RoboMaster 开发板原理图元件修改

原理图

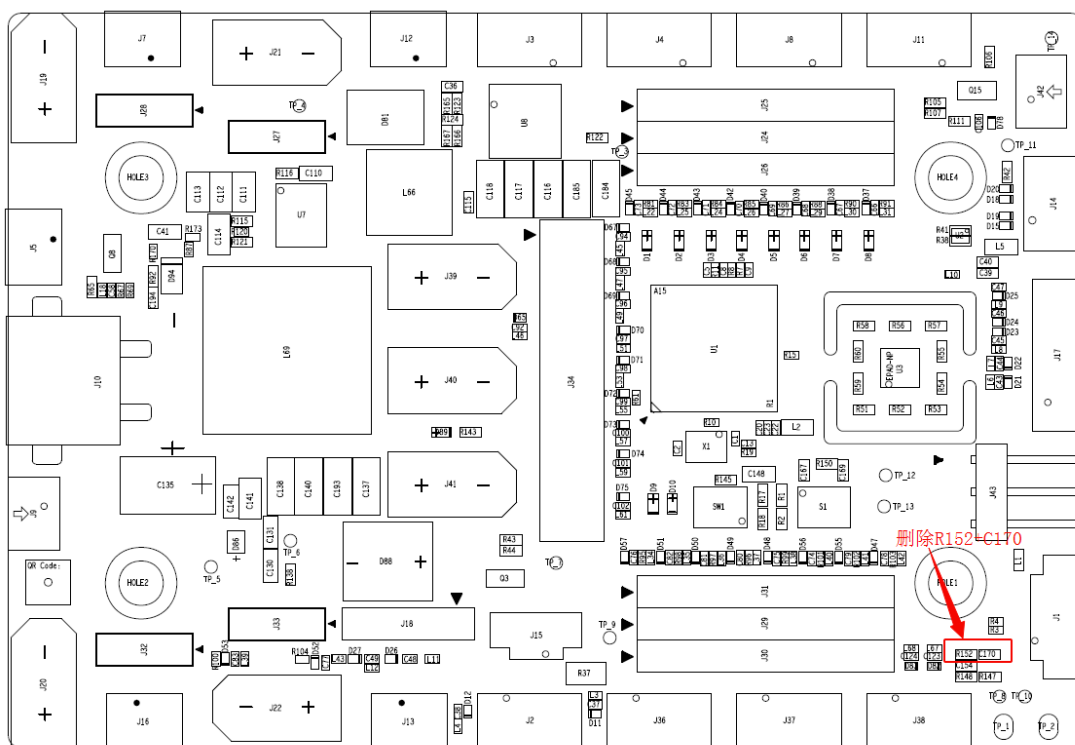
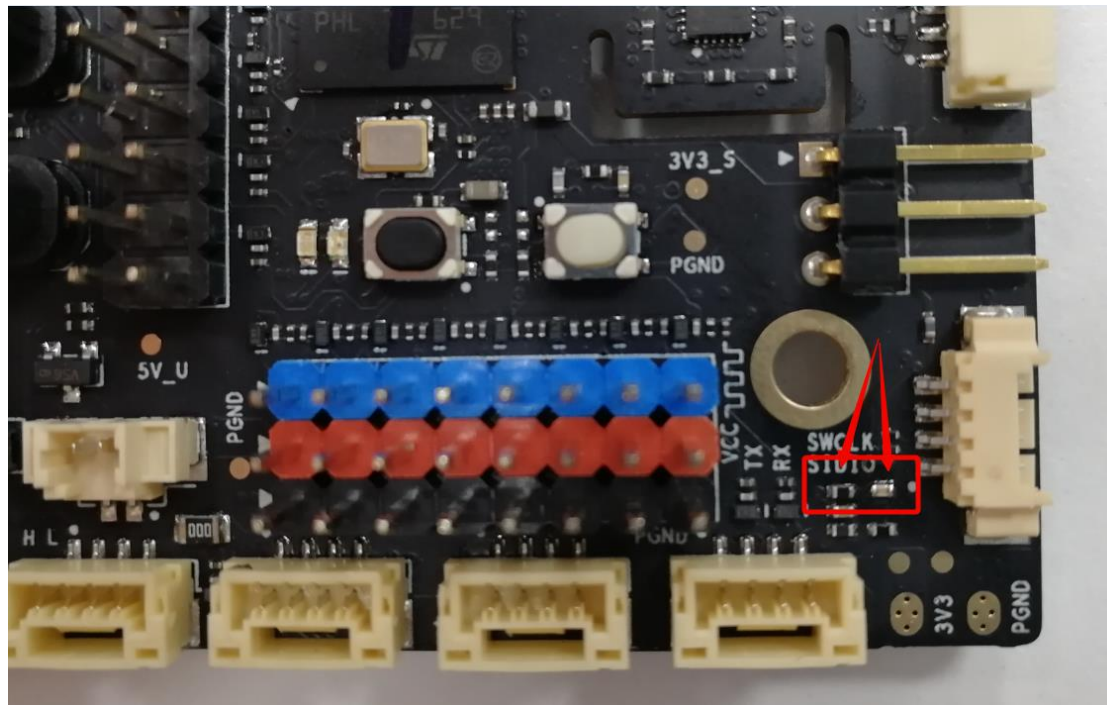
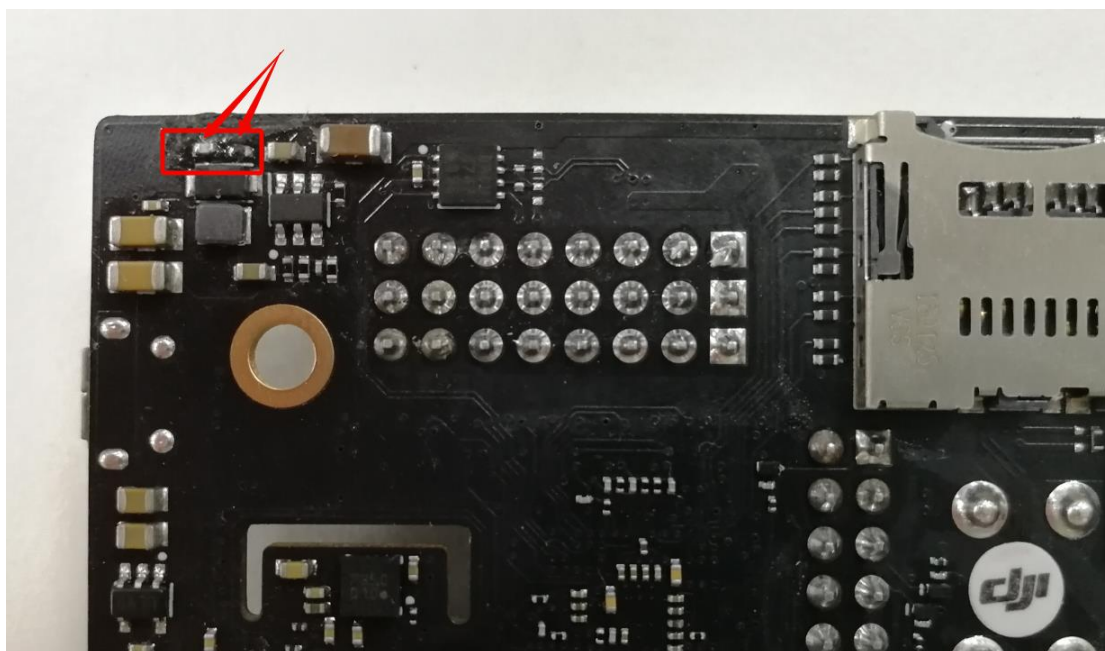
Robomaster 某些开发板后，U11 正常上电及 U13 附近 PCB 温度过高，并且接上大负载后负载不能正常运行。

实际分析发现 C170 电容贴片实际值与 BOM 不一致，容值偏大，由于 SW 引脚在 DCDC 芯片内部上下 MOS 管交替导通时会产生振铃现象，该尖峰作用到 RC 电路上，由于容值偏大，根据《降压式电路的缓冲电路原理和快速设计-ZHCA658-Jul 2016》中对振铃现象 RC 容值选取的计算公式

容值越大时，电容上的吸收功率会变大，发热更严重，导致 PCB 温度过高，进一步导致 DCDC 芯片过温保护触发 OTP 而关断内部 MOS 管输出，从而在接上负载后因电源不稳定而不能正常使用。

- 1、如下图原理图所示，**去掉 R152 电阻+C170 电容**（注意由于这两个器件与周围器件相邻较近，需要保证焊枪焊接时未对其他元器件及连接器座子造成损坏）
